「佐賀県立大学(仮称)整備設計委託」に係る質疑・回答書(技術提案書等に関すること)

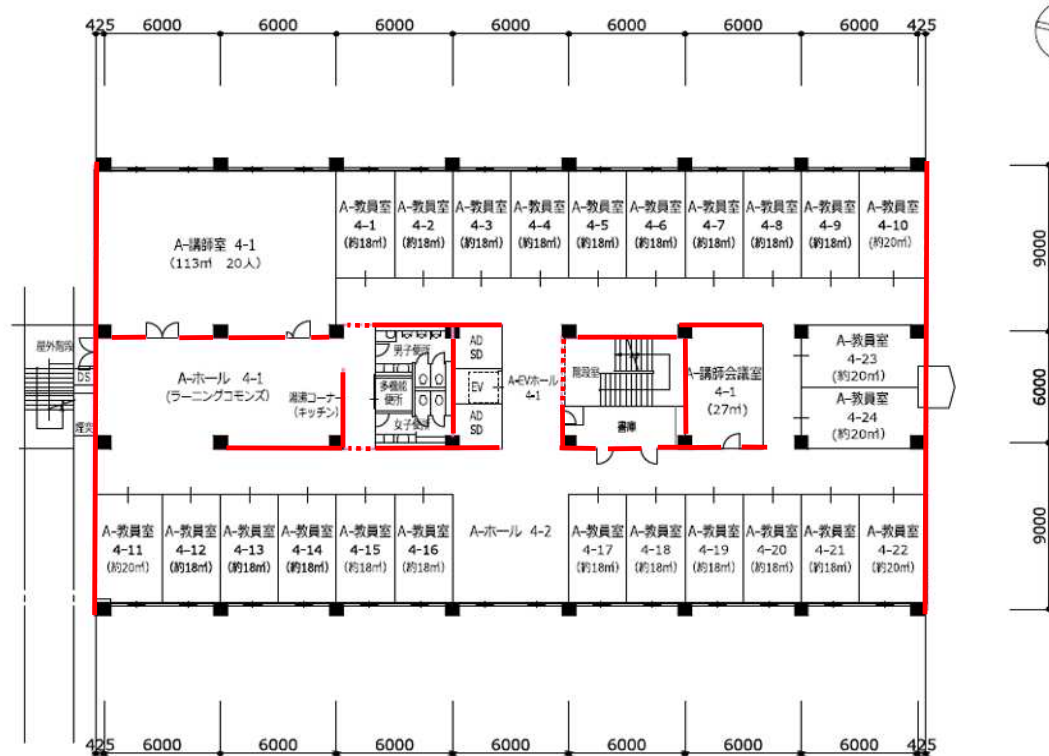
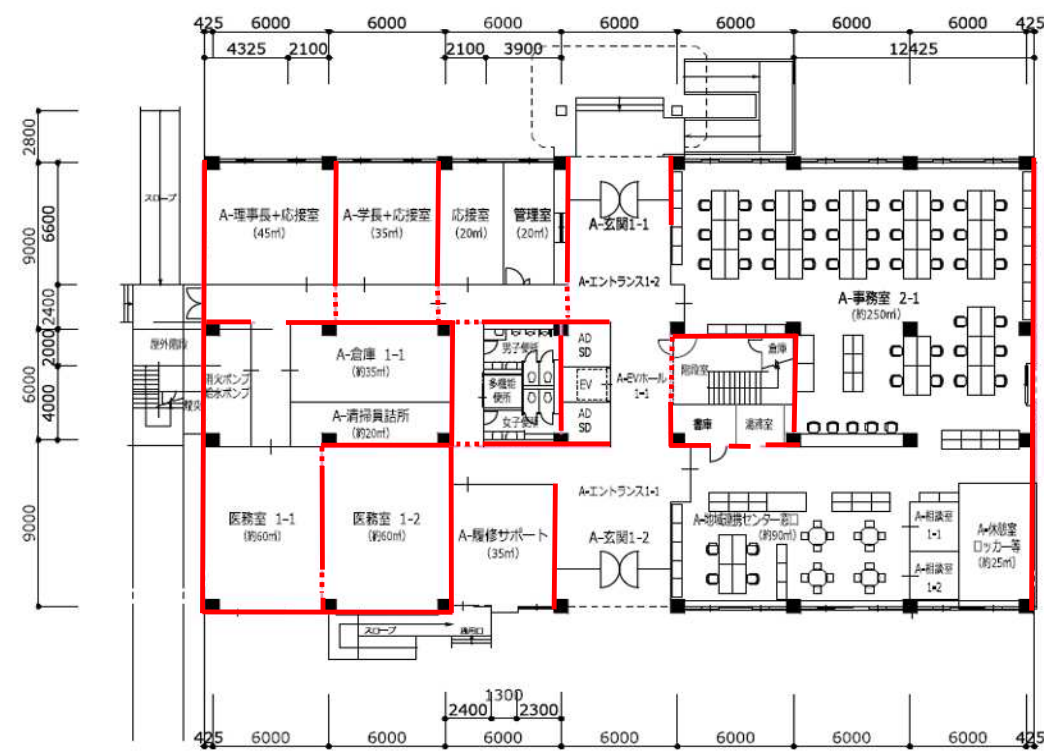
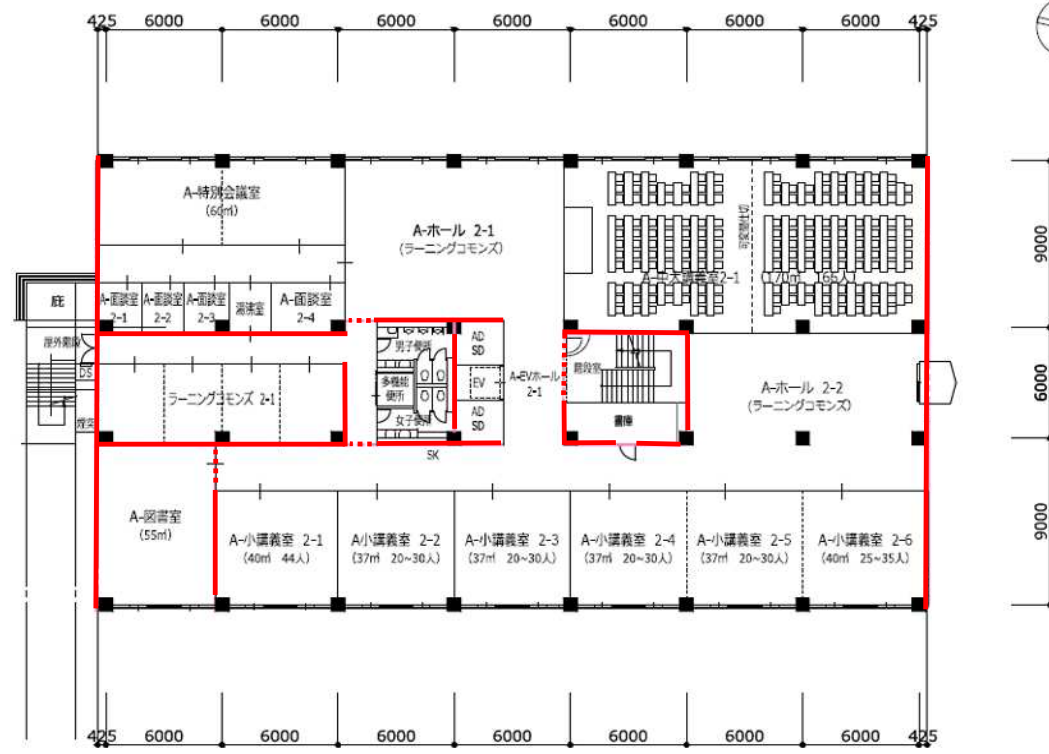
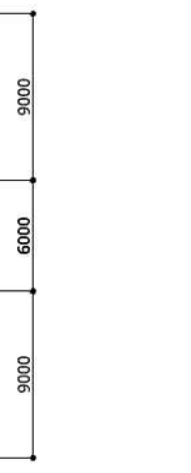
質 疑 事 項 及 び 要 旨	回 答
<p>26. 『施設機能の考え方』p.10および p.12のイメージ平面図においてピンクの線で示されている耐震壁とは、これから補強を加えて耐震壁とするのではなく、既に存在しているRC壁のうち耐震壁として評価されているものと考えてよいでしょうか。 また黒線と重なって判別しにくい箇所があるため、ピンクの線を強調した図面をお示し頂けないでしょうか。</p>	<p>26. 『施設機能の考え方』p.10および p.12のイメージ平面図にピンクの線で示している耐震壁は、既に存在しているRC壁のうち、平成26年度に実施した耐震診断において、耐震壁として評価されているものです。 耐震壁の位置(ピンクの線)をわかりやすく明示したものを質疑・回答書の最終ページに添付します。</p>
<p>27. 『施設機能の考え方』p.12既存建物の2年目以降のイメージ平面図について 図中に記載されている下記の室について、想定されている使い方をお示し頂けないでしょうか。 ・マネジメントコモンズ ・特別会議室 ・ゼミ室 ・スタジオ</p>	<p>27. 開学2年目以降、既存建物に想定している室等については、「施設機能の考え方(補足資料)」P11の表中に記載しているものです。P12に明示しているものはイメージ平面図であり、具体的に必要諸室をプランニングしたものではありません。</p>
<p>28. 参考資料「18 施設機能の考え方(補足資料)(資料5)」に記載されている新校舎の必要諸室について、管理諸室が5,600㎡とございますが、記載以外に想定している諸室はございますでしょうか。</p>	<p>28. 参考資料「18 施設機能の考え方(補足資料)(資料5)」に記載している必要諸室以外については、設計段階で検討していきたいと考えています。</p>
<p>29. ヒアリングにおいて、提案説明の時間と質疑応答の時間はそれぞれ何分程度を予定されているでしょうか。</p>	<p>29. 提案説明(プレゼンテーション)は20分間、質疑応答は15分間を予定していますが、詳細は一次審査後にヒアリングへの出席を要請する提案者の方にお知らせします。</p>
